NIEUWSBRIEF

NOVEMBER 2015

Sobinco

NIEUWE ORCA SLUITPLAAT VOOR ZWAAR BELASTE DEUREN

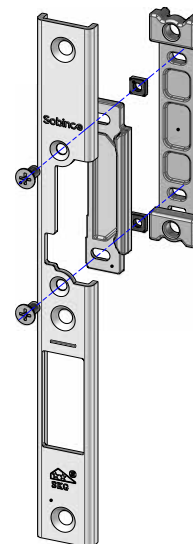
Voor de U-vormige sluitplaten met een hoogte van 5.5 mm (U22x5), heeft SOBINCO een versterkte versie gemaakt. De sluitplaten worden voorzien van een kunststof positioneerblok die de ideale oplossing biedt voor zwaar belaste deuren of voor intensief gebruik. Deze oplossing is ontwikkeld voor opliggende deuren met euronut 14-18.

De kunststof positioneerblok voorkomt verbuigen of verplooiën van de sluitplaat en wordt in dezelfde verpakking met de sluitplaat uitgeleverd.

WIJZIGING ELEKTRISCHE DEUOPENERS

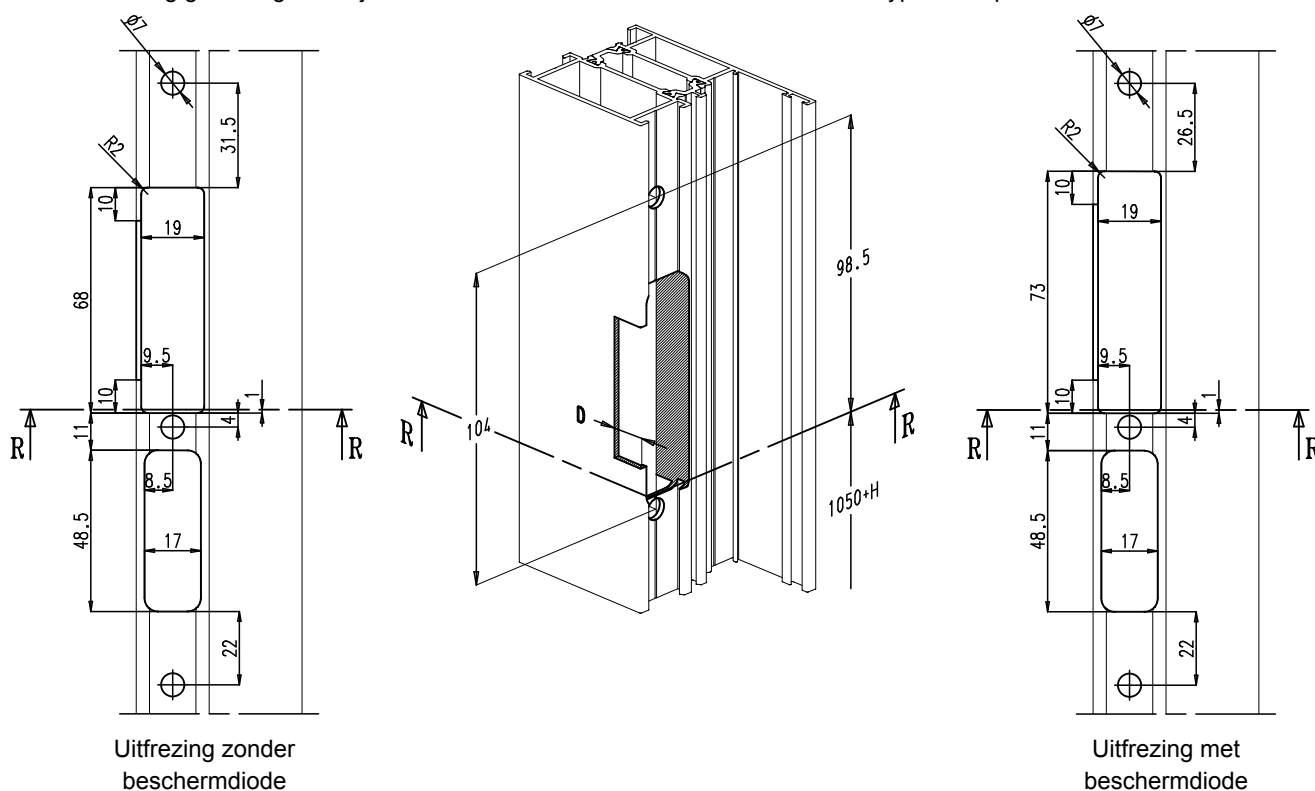
In de toekomst worden onze elektrische deuropeners standaard voorzien van een bipolaire overspanningsdiode. Hiermee wordt de deuropener beschermd tegen spanningspieken. De diode staat bovenop de behuizing van de deuropener en daarom moet in de hoogte 5mm extra uitfrezing worden voorzien. De prijzen en de artikelnummers blijven dezelfde. De overschakeling gebeurt geleidelijk in functie van de voorraad van het betreffende type deuropener.
